E G E R

BÁRÁNY USZODA FELÚJÍTÁSA

ÉPÍTÉSZETI TERVPÁLYÁZAT

## Zárójelentés (Eger, 2011. október 20.)

## Első díjas pályamű

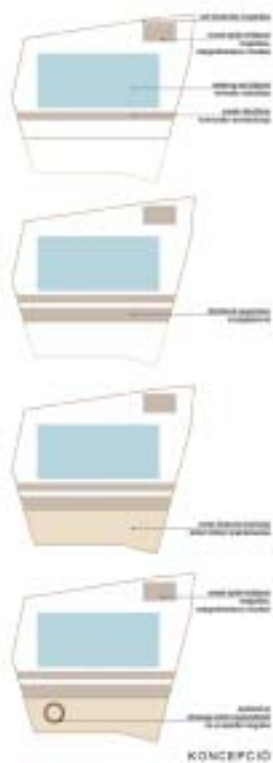
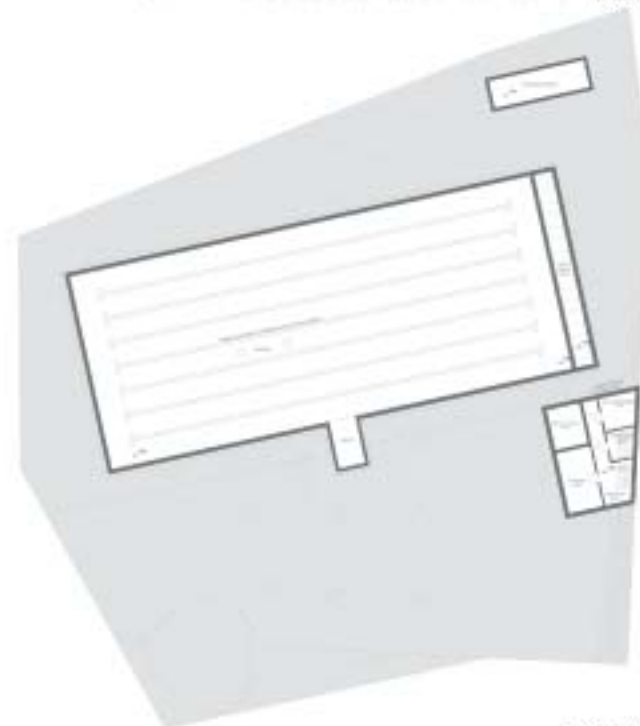
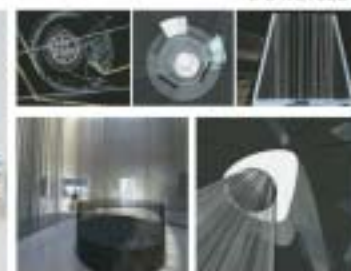
A terv az uszodater alapstruktúráját, meghatározó térfalképző elemeit, építészeti karakterét kiemelkedő színvonalon őrzi meg, úgy, hogy eközben a mai modern igényeknek megfelelő épület jöhet létre. Az uszodai funkció mellé rendelt közösségi terek olyan jól átlátható transzparens térbe kerültek, amely szervesen kapcsolódik az uszodai szárnyhoz, miközben a publikus köztérrel való kommunikációja is dinamikus lehet. Az info-pont épületbe történő integrálása, építészeti jelként való expresszív megfogalmazása eredeti eleme a tervnek.

## Második díjas pályamű

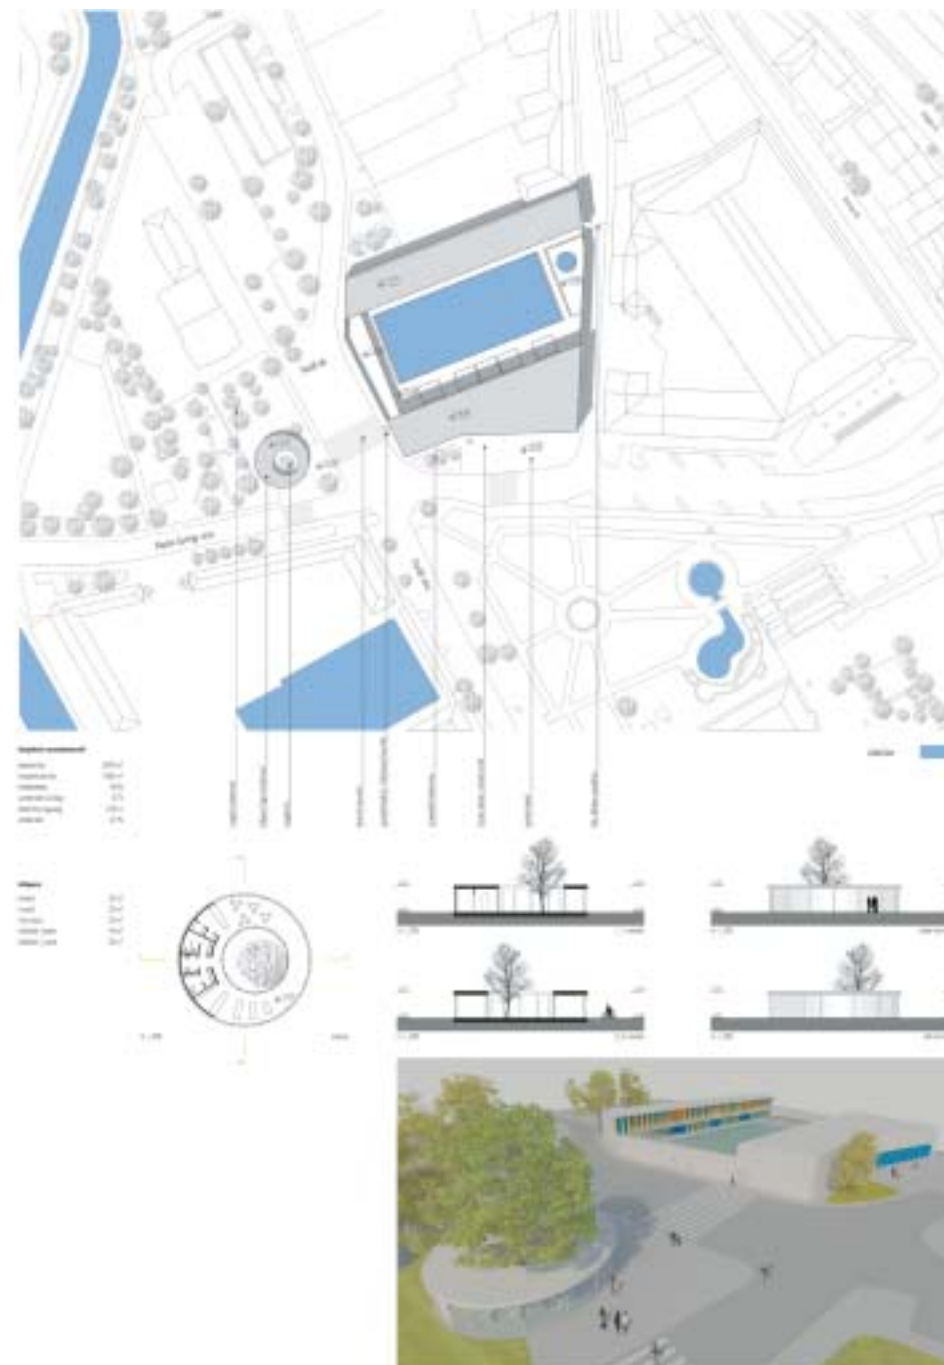
A pályamű megkapó érzékenységgel közvetíti egy nyitott fürdő szellemét, hangulatát. Építészeti kialakítása példamutatóan tiszta és következetes. Átgondoltsága és mértéktartó felfogása miatt a terv műszaki megvalósítás és költség szempontjából egyaránt kedvező. Az épület tökéletesen eltalálja az uszoda léptékét és arányait, de építészeti részletképzéseiben inkább idézi az alföldi fürdők hangulatát, mintsem az egykori Bárány Uszodáét.

## Harmadik díjas pályamű

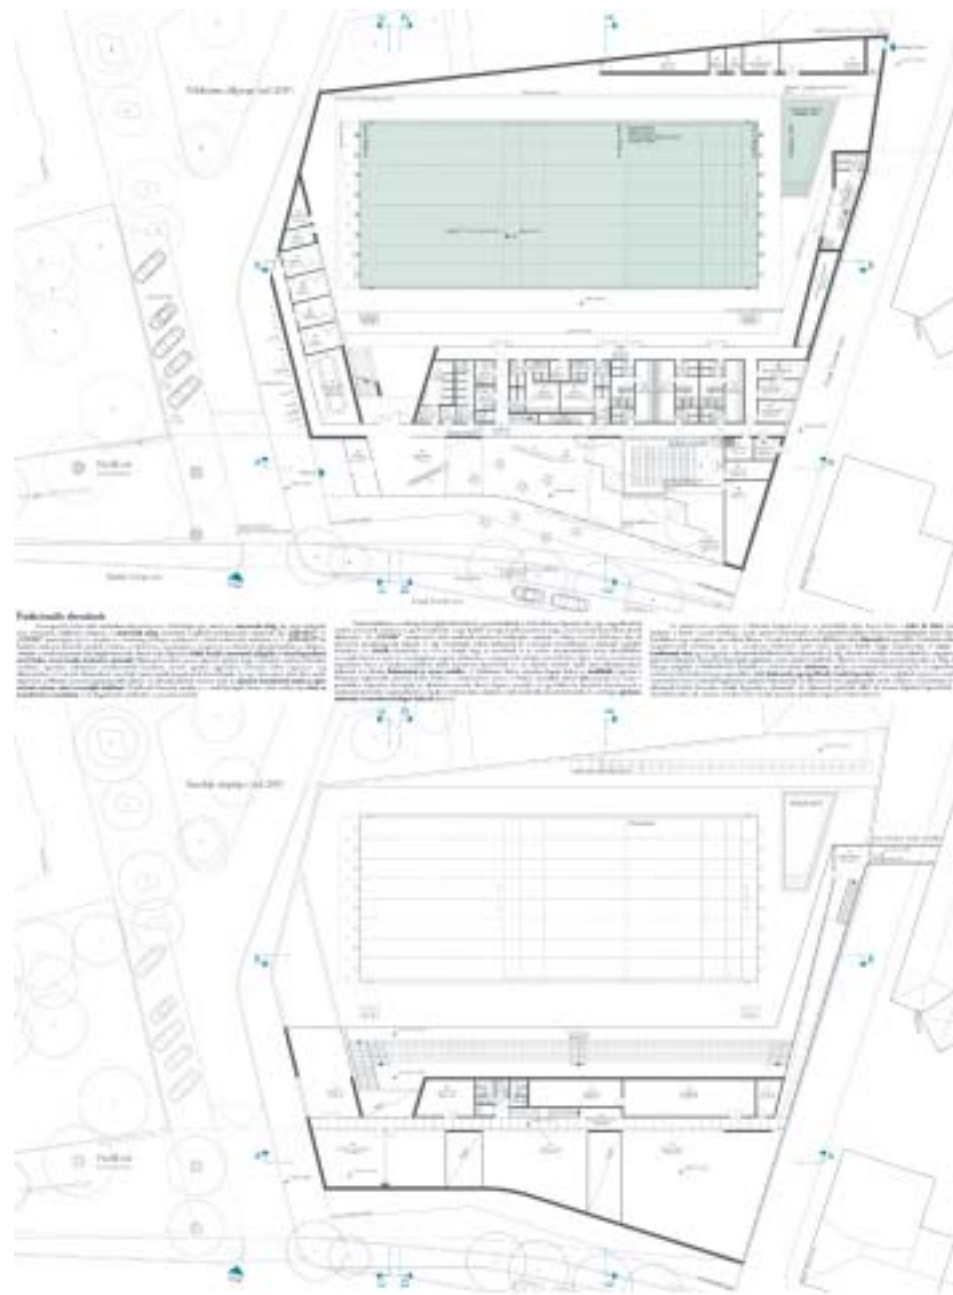
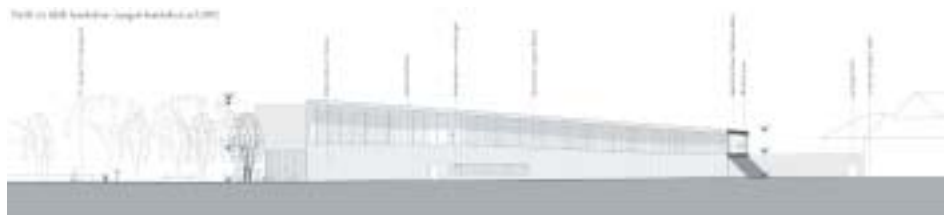
A 13-as számú pályaműben a Bíráló Bizottság pozitívan értékeli az épület tömegalakítását, a funkciók szeparálhatóságát, a homlokzatok transzparenciáját és a medencetér hangulatos építészeti megoldásait. A Bíráló Bizottság több, a továbbtervezés szempontjából is alkalmazható ötletet talált a tervben.

## Harmadik díjas pályamű

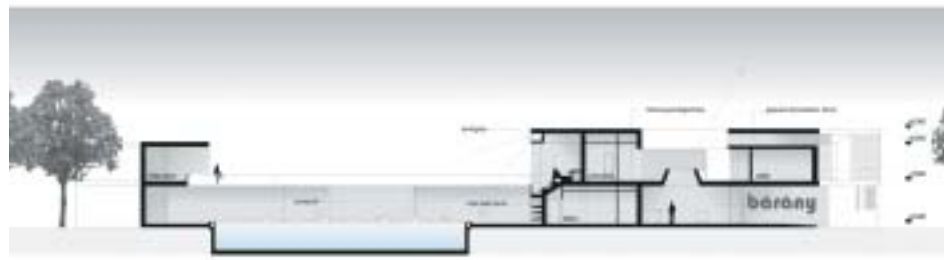
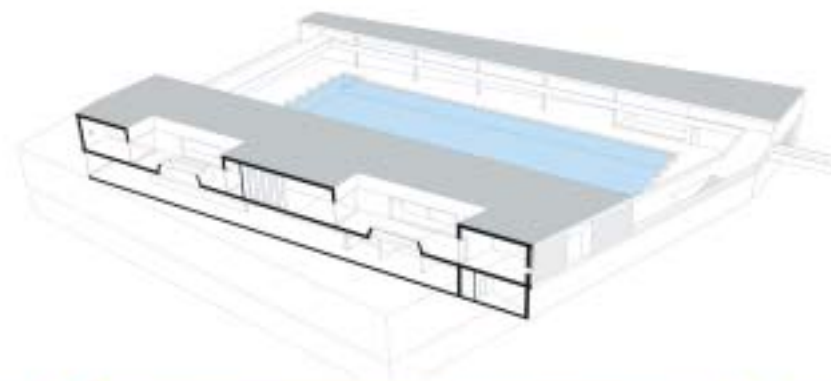
A 26-os pályamű esetében a Bíráló Bizottság előnyös megoldásnak tartja a tiszta alaprajzi megoldásait, a déli épület megformálását, a homlokzati anyaghasználatot, mely rafináltan utal az egykori uszodára, és az épületegyüttes korszerű és visszafogott építészeti javaslatait. Ugyanakkor túlméretezettek tartja az épület megvalósításához becsült költséget.

### Megvétel (27. bírálati sorszámot kapott pályamunka) szerzője:

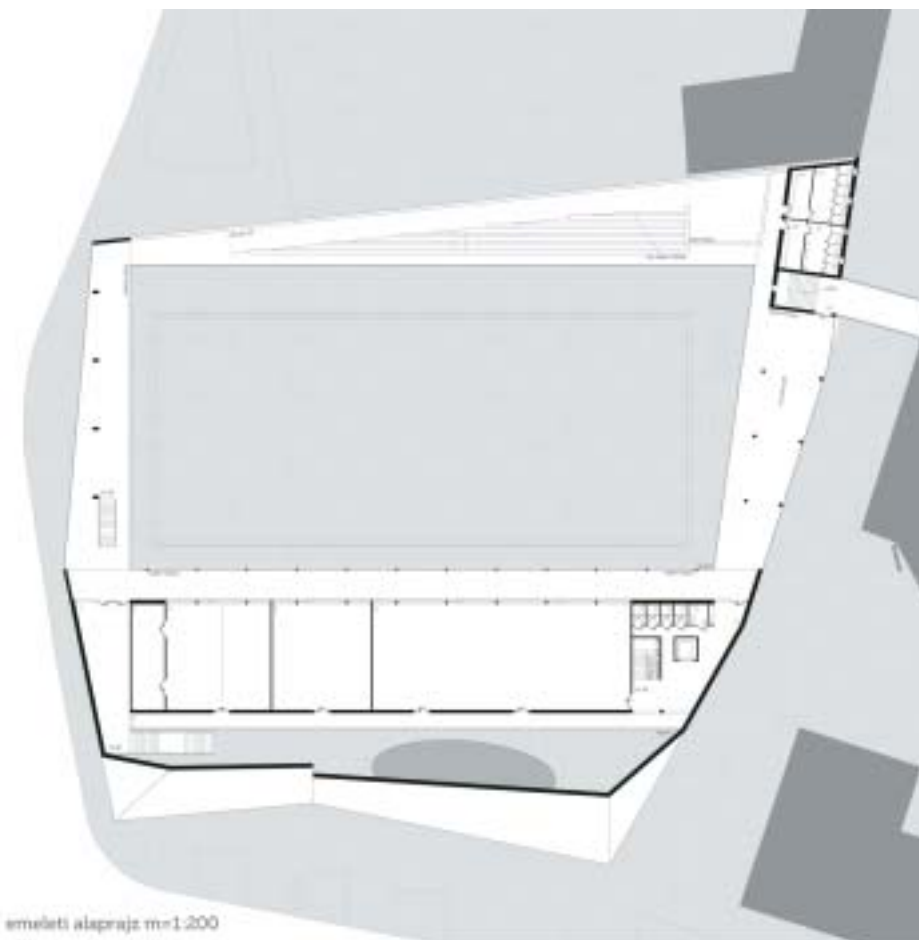
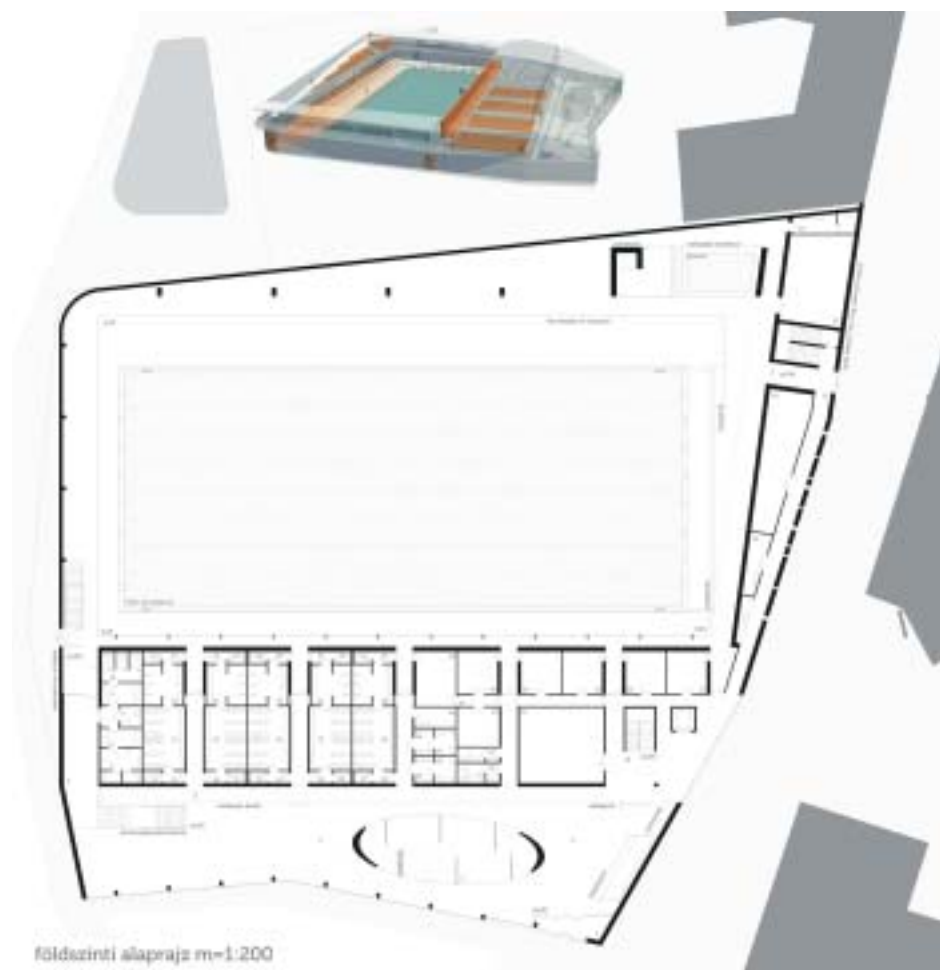
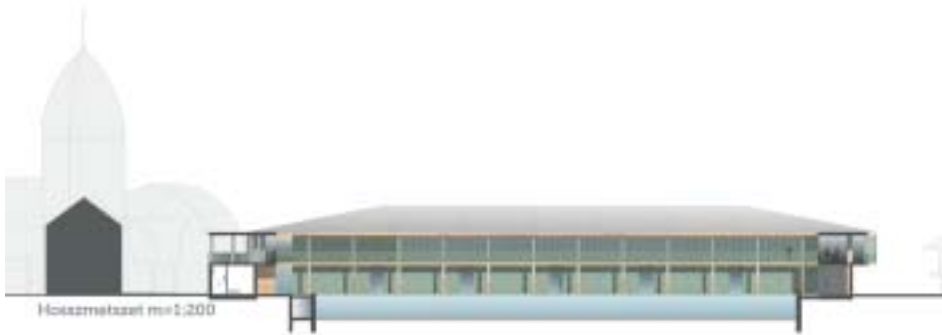
A tervnek a régi elemek átértelmezésével jól sikerült visszaadni a Bárány uszoda hangulatát. Az alaprajz tiszta, jól szervezett. Több értékes egyedi gondolatot is tartalmaz. Ilyenek többek között a homlokzatokon és az előcsarnokban is visszaköszönő korlátelemekek, a medencetérbe való bekukkantást biztosító folyosók és a Bitskey uszoda „udvara” irányába tett gesztusok. A beépítés jól illeszkedik a kapcsolódó városszövethez, de nem ad megfelelő tömegű térfalat ad gyógypark irányába.

### Megvétel (35. bírálati sorszámot kapott pályamunka) szerzője:

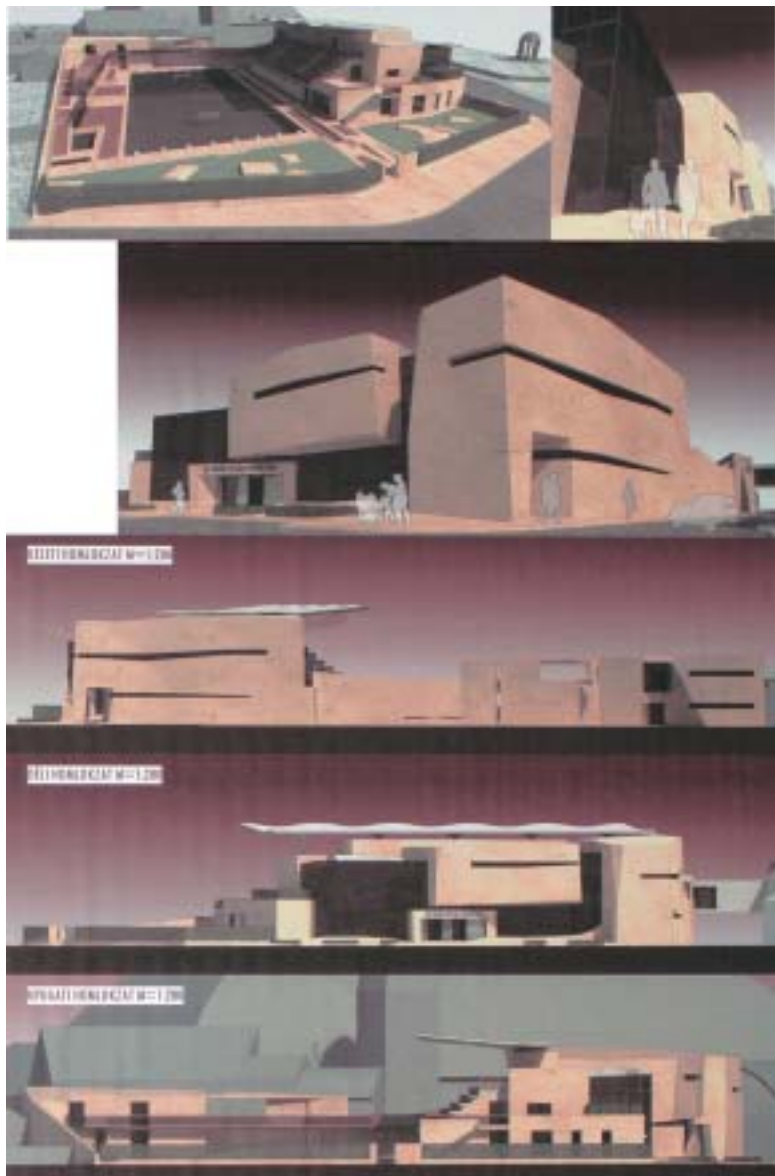
A Bíráló Bizottság jónak tartja az épület tömegének kialakítását, a déli épületrész nagyfelületű tetejének nyílással történő megbontását. Hasonlóan előnyös megoldás a déli-, a keleti- és a nyugati homlokzatok környezettel való kapcsolatának nyitottsága. A terv erőssége a medencetér hangulatos, az eredeti atmoszférát idéző építészeti javaslatai.

## 6. sorszámú pályamű

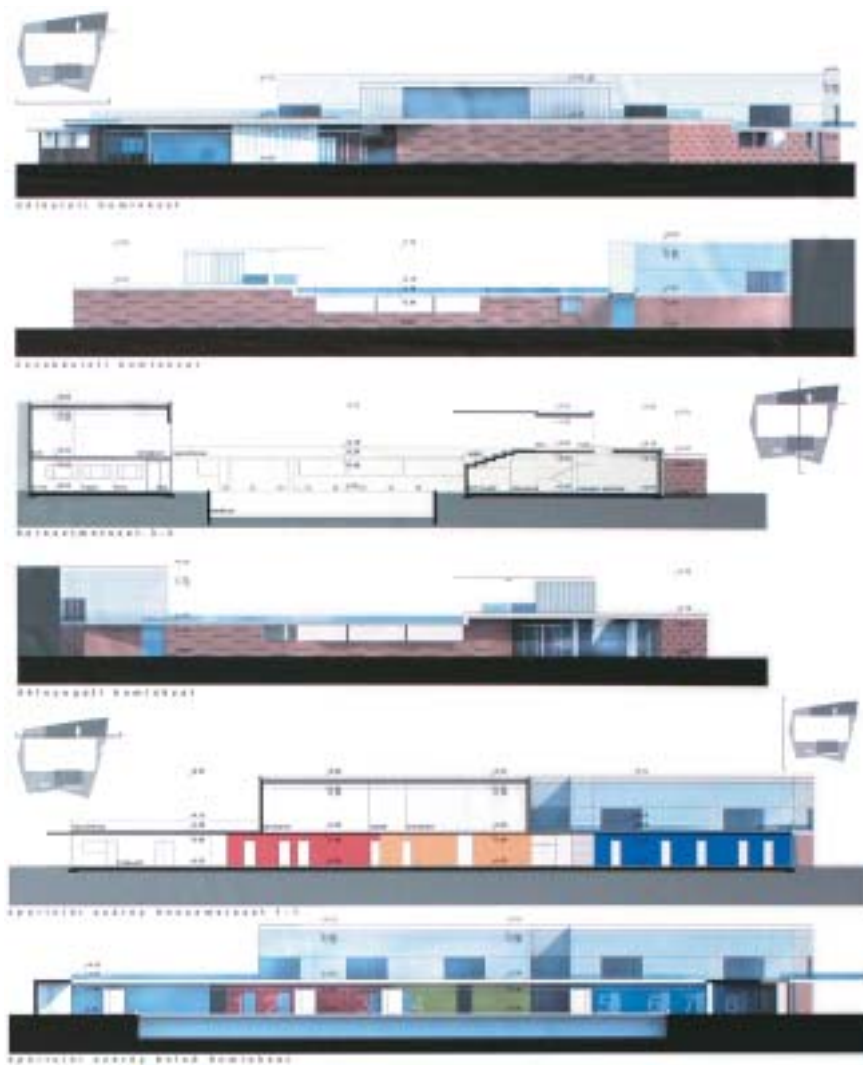
A terv gondolatosságát pontos elemzés, az ebből levezetett tiszta alapvetések határozzák meg. Az eredeti Bárány Uszoda építészeti előképeként az úszóházak, a korabeli strand-épületek vázas rendszerű, faszerkezetes, az ideiglenességet is magában hordozó világát idézi fel rendkívül találó módon. A terv alapkonceptiója így a három irányból fallal körülvett, délről az öltözőépülettel határolt - az egykori helyszínrajzi telepítést megőrző - medencetér hangulati elemeinek megőrzése mellett a kiírásban elvárt új funkciók kívánta terek addícióval való integrálása az uszodaépületbe. Az eredeti öltözőépület történeti-szerkezeti elemzése kínálta megoldás szerint az öltözőtomb eredeti helyére épül vissza, a földszinti struktúrát alapvetően meghatározó, a homlokzatot ritmizáló pillérvázis rendszerrel. Az emeleti lelátó, a terven következetesen végigvitt módon az eredeti megoldások stilizált átirataival szerencsésen kerüli meg a direkt másolás buktatóit.

A medencetér továbbörökíti a nyitott uszoda tágasságát annak köszönhetően, hogy a funkciók logikus csoportosításával valamennyi térigény a főépületben vált kielégíthetővé, így a medencetert további épületek, épületrészek nem terhelik. A területet három irányból kerítésfal határolja emelet-magasan vezetett körüljáró lemezzel, amely csupán az észak-keleti sarokban válik napozóterasszá, konfigurációjában a Valént-lakás tömegét idézve fel. Erre a szintre csatlakozik rá a Bitskey uszodával való összeköttetést biztosító híd. A nyitott, fedetlen összeköttetés, amellyel, hogy már ebben a megoldásban is a fedett uszodából a nyitottba való átmenet használati módbeli váltását készíti elő, beépítetlenül a lehető legkarcsúbb, a Frank Tivadar utca feltárlását a legkevésbé zavaró szerkezeti megoldást jelent. Jól pozícionált a mobil lelátó is - összecukott állapotában a medence mentén olyan méretű felület keletkezik, amely egy nyitott sportuszoda életének valamennyi szabadtéri helyigényét biztosítani tudja. A medencetér hangulata gyakorlatilag teljes egészében rekonstruált az eredeti építészeti részletképzések direkt módon történő átvétele nélkül. Ebben a vonatkozásban a terv kiemelkedik a teljes pályázati mezőnyből.

A Bitskey uszodával való kapcsolatkeresés szándékaként a fedett uszoda belső udvara felé a terv nagyobb átnyitási lehetőséget ad. Ugyanakkor kérdéses az utcaszinten való használati kapcsolódás életképessége. A szökőkút felidézésre tett kísérlet tovább érlelendő - elfogadva, hogy annak visszaépítés nem javasolt.

A kiírásban megadott, az uszodai funkcióhoz közvetlenül nem tartozó további térigény kielégítését a terv az öltözőépület traktusához délről csatolt transzparens térbe szervezi. A megérkezés méltóságát biztosító tágas, kétszintes előcsarnok, a konferenciaterem, a kiállítóter lendületesen folyik át egymásba, de az uszoda öltözői felé is légies a kapcsolat, így várhatóan az uszoda dinamikus élete határozhatja majd meg ezen terek életét is. Ennek köszönhetően tud egységes egész maradni a ház, az egymás mellé rendelt funkciók mentén nem szakad két önálló tartalmú résszé. Az „info-pont” integrálása az épület tömegébe kiváló gondolat, a tartalmi megfelelésen túl finom gesztusú építészeti jel. Artisztikus terének összefűzése az épület publikus tereivel tovább fokozza az épület és a városi közter összefűzésének, átjárhatóságának intenzitását.

A strandépítészetből levezetett választásként a faelemek nagyszámú alkalmazása az uszodater esetében az eredeti hangulat felidézésének eszköze. Ugyanakkor a fafelületek, faelemek a meghatározói a homlokzati megjelenésnek, de a publikus terekben is meghatározóak - mindez finom gesztusként fogja össze az anyaghasználat szintjén is az épület homlokzati megjelenését és a belső terek hangulatát. (A faanyag alkalmazásával

szembeni fenntartások a megfelelő anyagminőség biztosításával háríthatóak el.) A homlokzat esetében a falamellák foltokban való sűrítése-ritkítása jól ritmizálja a felületet egyúttal közvetítve a mögötte húzódó transzparens tér tartalmi differenciáltságát is.

A pályamű energetikai szempontból is jó megoldásokat tartalmaz. A javasolt épülettömb megvalósításának becsült költsége összesen 900 millió Ft.

A továbbtervezésre vonatkozóan a Bíráló Bizottság két javaslattal élt. Egyfelől átgondolandó az uszodai funkció kétirányú kapcsolatot igénylő helyiségcsoportjainak oly módon történő átszervezése, hogy az öltözőkből direkt módon, közbelső folyosó beiktatása nélkül legyen elérhető a medence, lemondva akár a kiúszó létesítéséről. Másfelől javasolt a melegedő medence tanmedencévé való fejlesztése.

## 9. sorszámú pályamű

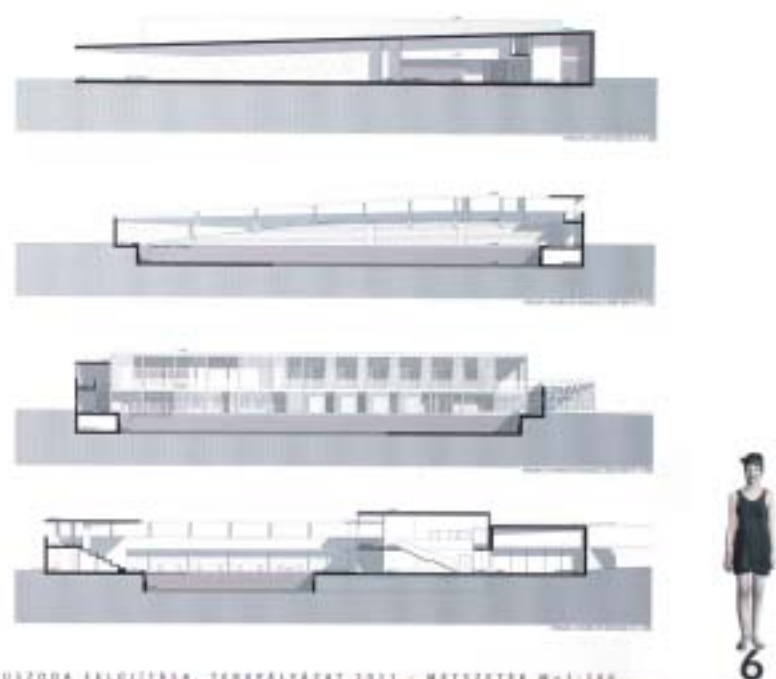
A terv jelenlegi helyzetére merőlegesen fordítja el a medencét, mely megoldás hidrogeológiai szempontból kiszámíthatatlan kockázatokat rejt magában. Az elforgatással a medence befejező fal épül, mely nem tölti be a tömb lezáró szerepét. A keleti oldalra tervezett főtömeg lezárja a Bitskey uszodával való vizuális kapcsolatot. A terv - e döntően kifogásolható vonatkozásait leszámítva - képletszerű tisztasággal, nagyvonalúan rendezi el a funkciókat, építészeti megoldásai tudatosak és kulturáltak.

## 17. sorszámú pályamű

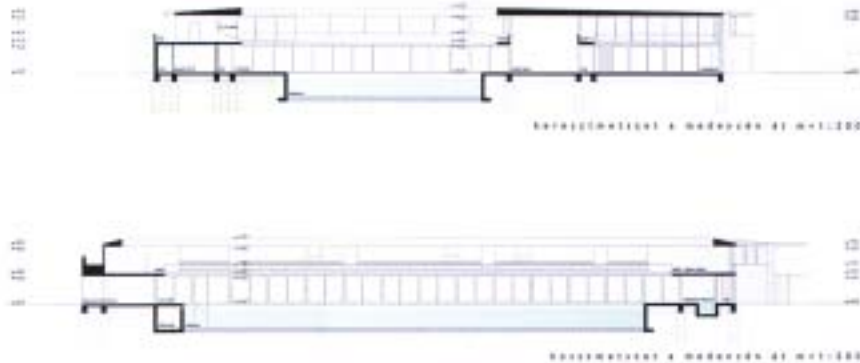
A tervező a medence helyzetét alapvetően nem változtatva készítette el a tervet. Az elképzelés a Bitskey uszodával összekapcsolva a Frank T. utca egy szakaszának megszüntetésével oldja meg a feladatot.

Az utca lezárását olyan városszerkezeti beavatkozásnak ítélte a Bíráló Bizottság, ami nem támogatható. Ez a lezárás sem városképileg (visszamaradó zsákutca) sem műszakilag (jelentős közműkiváltások) nem megfelelő. Az utca felhasználásával nyert többletterületek kétségtelenül lazább elrendezés feltételeit teremtik meg, így egy igazi nyitott uszoda jöhetne létre. Érdekes gondolat a régi öltöző és lelátó „emlékműszerű” megfogalmazása, kifordított állapotban a térre a helyezése. De a további épületek építészeti megfogalmazása ettől jelentősen elmarad. A Petőfi téri lezárás építészeti és funkcionálisan is tévedés. A Bíráló Bizottság a korszerű eszközökkel megfogalmazott új középület megjelenésű épületformát részesítette előnyben, bár elismeri a terv régi uszodára emlékeztető utalásainak alkalmazását.
